1.1 CONCEPTO TÉCNICO No. CT:	**7706**
1.2 ÁREA:	Análisis y Mitigación del Riesgo
1.3 COORDINACIÓN:	Estudios y Conceptos Técnico
1.4 REFERENCIA CRUZADA RADICADO FOPAE:	2014ER17136
1.5 RESPUESTA OFICIAL No.	RO-73042

2.1 SOLICITANTE:	Arquitecto German Moreno Galindo – Curaduría Urbana No.2
2.2 PROYECTO:	----
2.3 LOCALIDAD:	4 – San Cristóbal
2.4 UPZ:	32 – San Blas
2.5 BARRIO O SECTOR CATASTRAL:	Las Mercedes
2.6 DIRECCIÓN:	Calle 19 B Sur No.11 A-30 Este / Calle 16 A Bis Sur No.7 B-30 Este (**)
2.7 CHIP:	AAA0000PRYX
2.8 MANZANA CATASTRAL:	14
2.9 PREDIO CATASTRAL:	43
2.10 ÁREA (Ha):	0.0146 (*)
2.11 FECHA DE VISITA:	Septiembre 10 de 2014

Foto 1. Predio donde se desarrollará el proyecto de la Calle 16 A Bis Sur No.7 B-30 Este de la localidad de San Cristóbal.

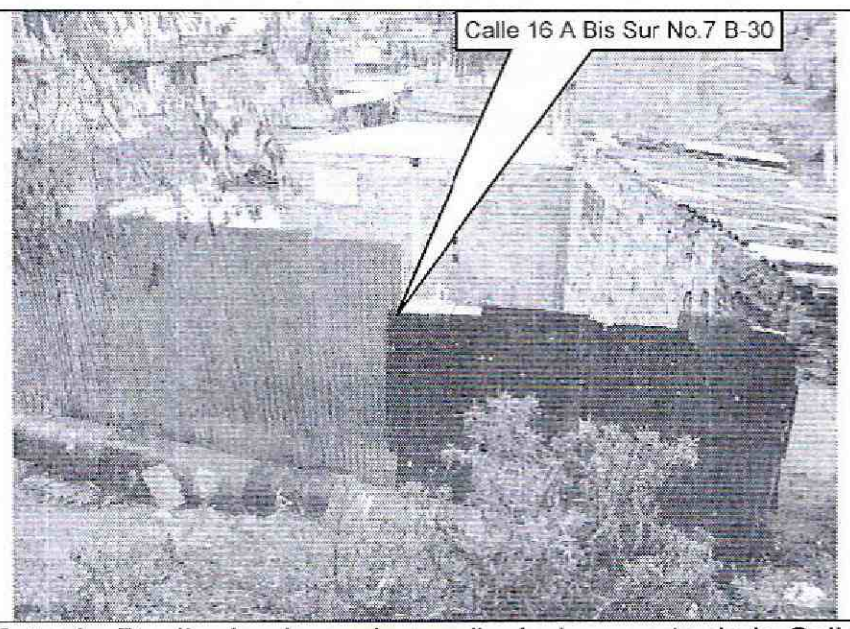
De acuerdo a la inspección visual realizada durante la visita técnica en el predio se encontró un lote vacío en el cual se observó una placa de contrapiso y un cerramiento en lámina de zinc, la obra se encuentra emplazada sobre una ladera de pendiente media, en la cual hacia el costado occidental se observó un lote en similares condiciones. De acuerdo a la inspección visual los predios mencionados se encuentran por debajo de la calzada de la Calle 16 A Bis Sur.

Foto 2. Vista de los predios aledaños al predio donde se desarrollara el proyecto, así mismo, se observa la Calle 16 A Bis Sur, que sirve acceso al proyecto.

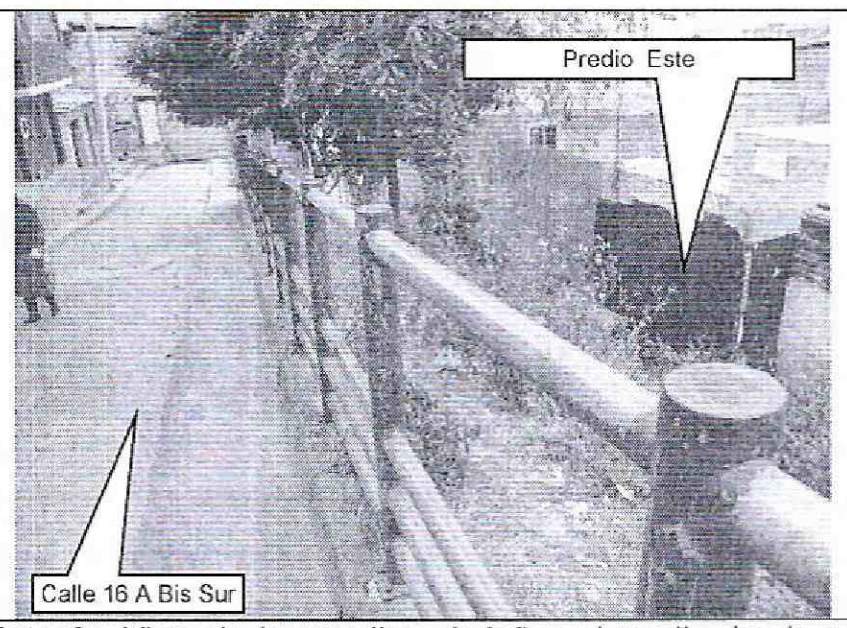
Por otra parte, las viviendas vecinas construidas con mampostería de ladrillo y bloque de arcilla parcialmente confinadas con vigas y columnas de concreto reforzado no evidencian fallas de tipo estructural, ni daños que permitan inferir la presencia de procesos de inestabilidad geotécnica activos de carácter local dentro del área del proyecto. Sin embargo, con el fin de preservar las construcciones existentes, se recomienda para la construcción del proyecto, realizar análisis de estabilidad de las intervenciones de tal forma que se garanticen factores de seguridad no solo para el proyecto sino para las construcciones e infraestructura adyacente.
